**CCR-VIA -- COMITATO DI COORDINAMENTO REGIONALE PER LA
VALUTAZIONE D'IMPATTO AMBIENTALE**

Giudizio n° 3937 Del 15/06/2023
Prot. n° 23/0070331 Del 20/02/2023

Oggetto: Progetto di ripristino ambientale con miglioramento dei luoghi di un'area interessata da passata attività estrattiva in località "Sciorilli"

Tipo procedimento: Verifica di Assoggettabilità a VIA ai sensi dell'art. 19 del D.Lgs. 152/06 e ss.mm.ii.

Figura 7 Distanze area di intervento - recettori prossimi

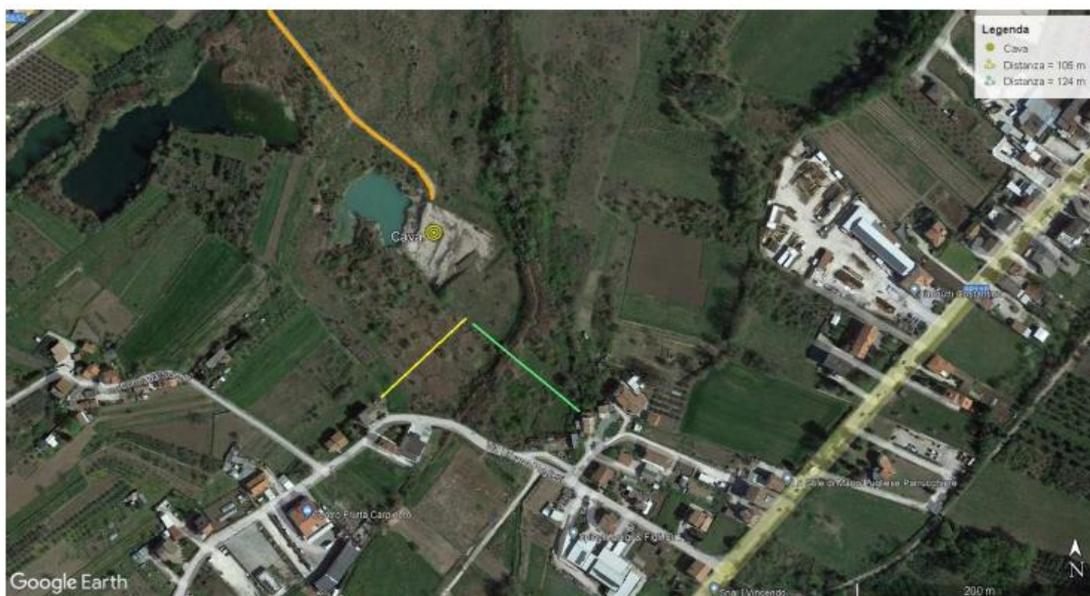
Considerato che nella valutazione di impatto delle polveri alcuni fattori emissivi sono scelti in maniera poco conservativa e che come limite complessivo da rispettare si utilizza la Tabella 18 "Valutazione delle emissioni al variare della distanza tra recettore e sorgente per un numero di giorni di attività tra 150 e 100 giorni/anno" ma nello Studio Preliminare non è specificato quanti giorni lavorativi/anno sono previsti e che i calcoli per i ratei emissivi sono fatti considerando sempre 365 giorni /anno lavorativi;

1. presentare il titolo concessorio per le attività estrattive;
2. riformulare la valutazione di impatto delle polveri sulla base delle osservazioni in premessa e specificare le aree che saranno oggetto di nebulizzazione e bagnatura;
3. dare evidenza che i fanghi derivanti dal lavaggio di inerti provenienti da cava non rientrano nel campo di applicazione della disciplina dei rifiuti in quanto rimangono all'interno del ciclo produttivo dell'estrazione e della connessa pulitura della cava;
4. fornire dati sito specifici del livello della falda e produrre documentazione progettuale che dia evidenza del rispetto del franco di 2 m sia in fase di ulteriore escavazione che di successivo ripristino dell'intera area;
5. specificare le caratteristiche del materiale da utilizzare per il ripristino dell'area scavata in falda;
6. produrre la valutazione previsionale di impatto acustico.

SEZIONE B-B

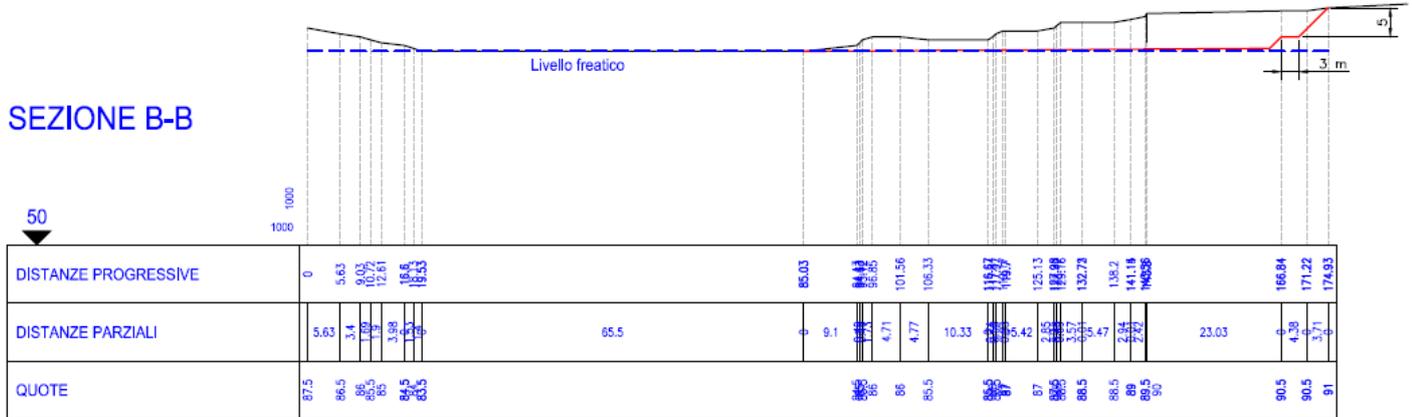
Considerato che nella Relazione Geologica non si fa riferimento a piezometri e non sono indicate informazioni sulla profondità della falda ma viene solo dichiarato che il ripristino consentirà un franco dalla superficie di falda di almeno 2 m;
